**Niederschrift über die öffentliche Sitzung
des Bau-, Verkehrs- und Umweltausschusses
vom 03.05.2022 im Sitzungssaal des Rathauses**

**TOP 3 Bebauungsplan Nr. 77 a "Johann-Biersack-Straße 23"; Abwägung der
Stellungnahmen, Billigungsbeschluss und Beschluss erneute Auslegung**

TOP 5 **Bebauungsplan Nr. 82 "Alte Traubinger Straße Süd, Garatshausen";
Abwägung der Stellungnahmen, Billigungsbeschluss und Beschluss
erneute Auslegung**

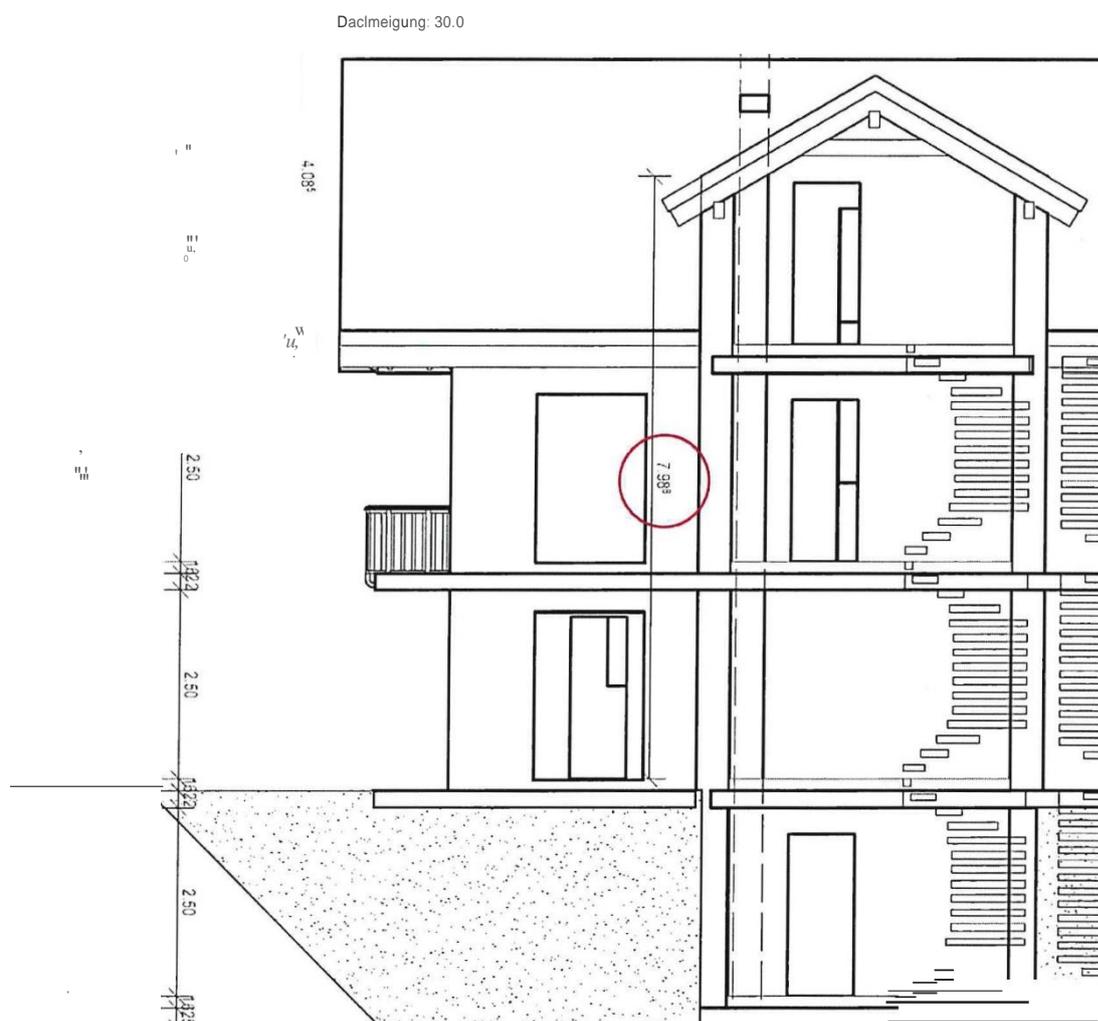
Die Gemeinde Feldafing hat uns freundlicher Weise darauf aufmerksam gemacht, dass sich für das Zwerchhaus nach den Vorgaben von 5.3 eine Wandhöhe ergeben wird, welche die durch den Bebauungsplan festgelegte Wandhöhe von 6,3m übersteigt.

Wir vermuten, dass eine Anpassung bezgl. der Wandhöhe im Bebauungsplan notwendig ist, um ein Zwerchhaus nach 5.3 zu ermöglichen.

Das würde für unser Verständnis bedeuten, dass im Punkt 3.4 die Wandhöhe des Zwerchhauses ausgeschlossen wird.

Beispielhaft ein Ausschnitt der Südansicht mit First des Zwerchhauses 0,3 m unter dem First des Haupthauses. Daraus ergibt sich hier im Zwerchgiebel eine Wandhöhe von ca. 8 m welche laut aktuellem B-Plan nicht zulässig wäre.

Abwägungsvorschlag des Planfertigers:

Es besteht keine Notwendigkeit die maximale Firsthöhe des Zwerchhauses auszunützen; auf Wunsch der Antragsteller wird Punkt A 5.3 ergänzt:

4

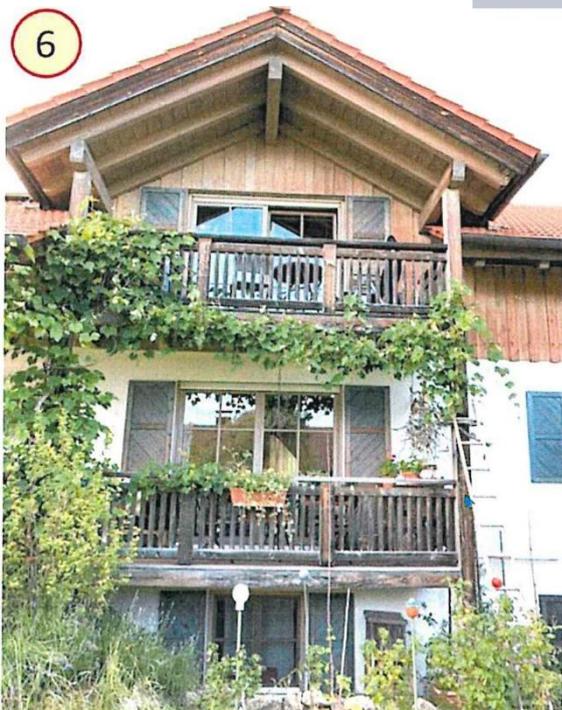
- *Giebelverglasung >113 der Giebelbreite*
- *Fenster in liegenden Formaten*
- *Keine Fensterläden*
- *Keine Sprossenfenster*

Da die umliegende Bebauung sich deutlich von den Vorgaben des Bebauungsplans unterscheidet, wünschen wir uns, dass diese Punkte aus dem Bebauungsplan gestrichen werden, um dem Bauherren/der Bauherrin einen persönlichen Gestaltungsspielraum zuzugestehen.

Abwägungsvorschlag des Planfertigers:

Die Begründung wird unter 6. "Bauliche Gestaltung" entsprechend ergänzt.
